改善箇所説明図

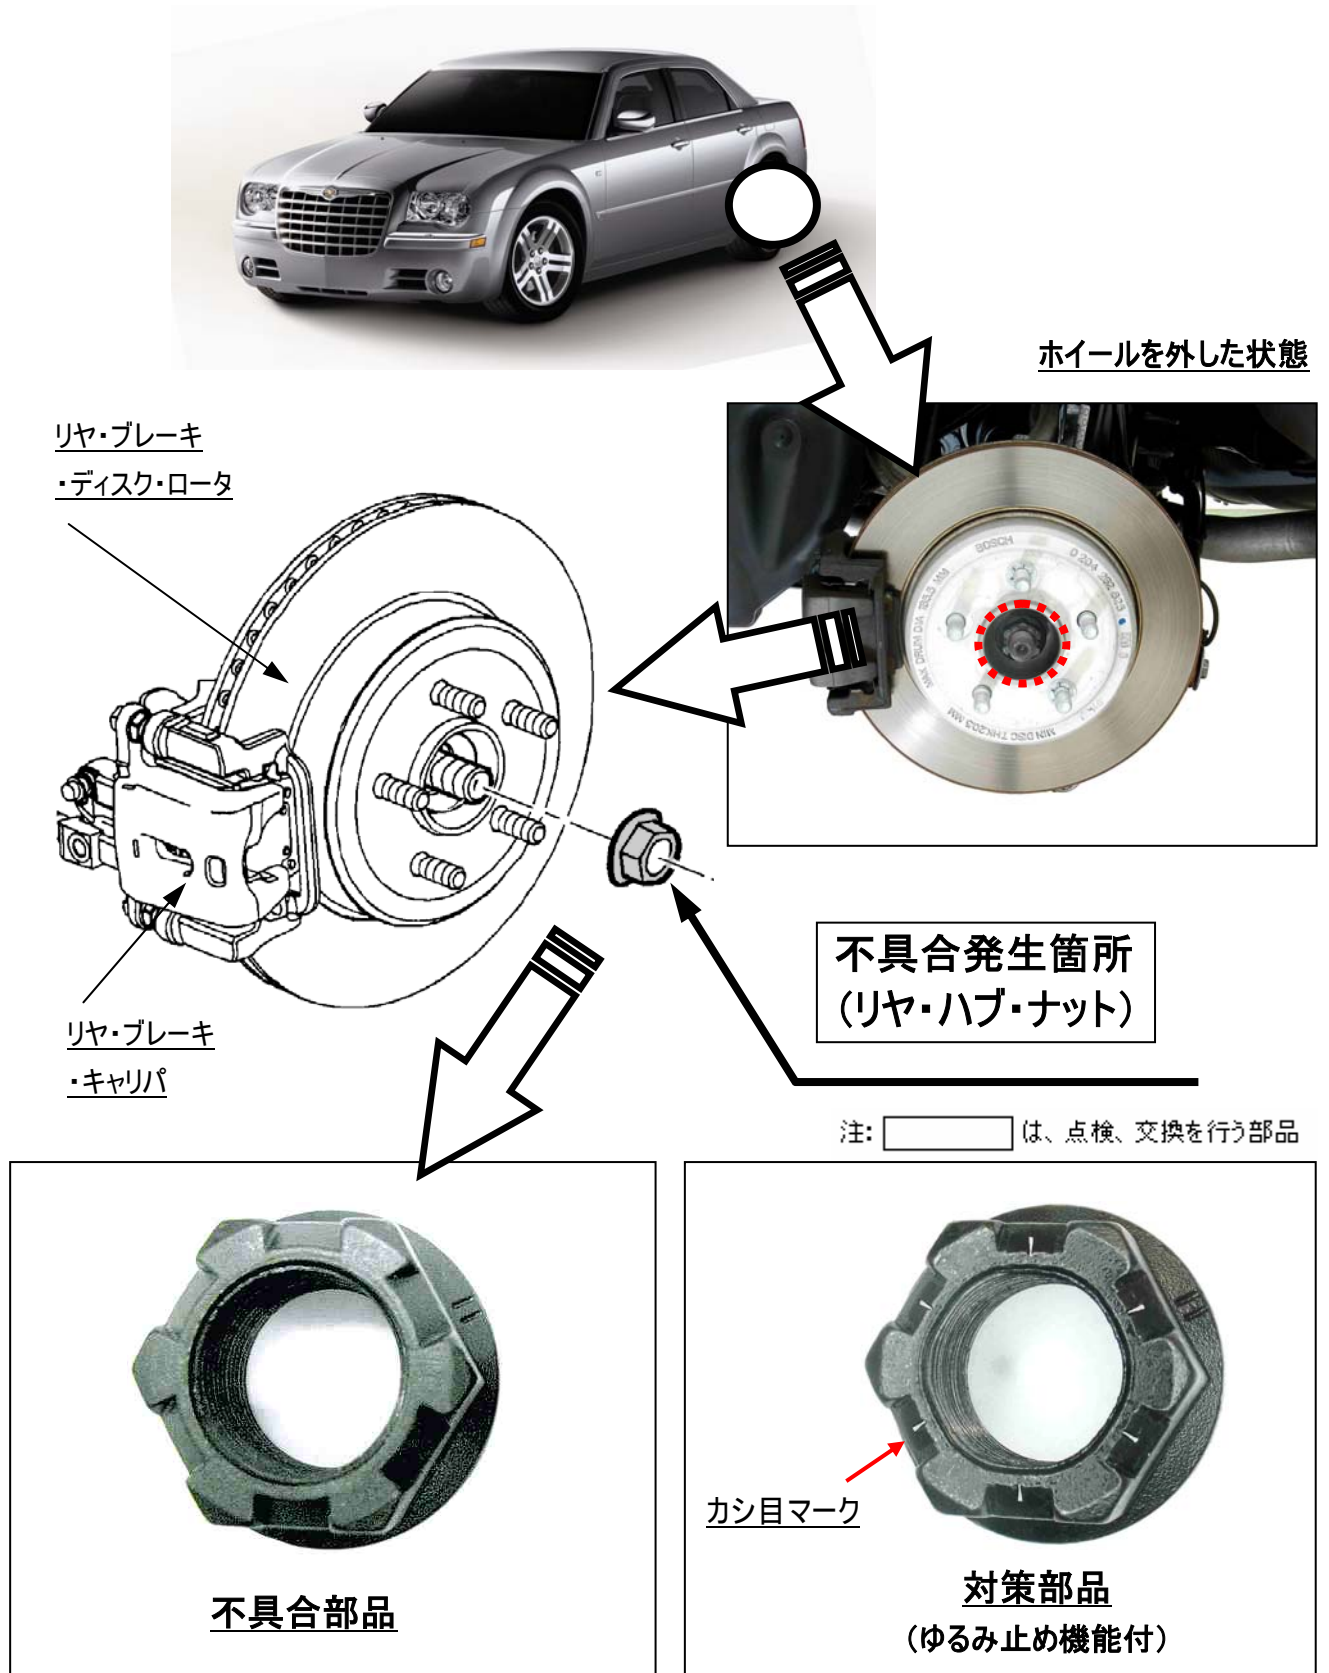
不具合発生箇所

リヤ・ドライブ・シャフトをホイール・ハブに固定するリヤ・ハブ・ナットの形状が不適切なため、そのまま使用を続けると、当該ナットが緩んで異音が発生し、最悪の場合、リヤ・ドライブ・シャフトが破損して走行不能になる恐れがある。

改善の内容

全車両、リヤ・ハブ・ナットを点検し、対策品に交換する。

識別 : 左リヤ・ショック・アブソーバの上部後側の固定ボルトへ黄色ペン塗布。
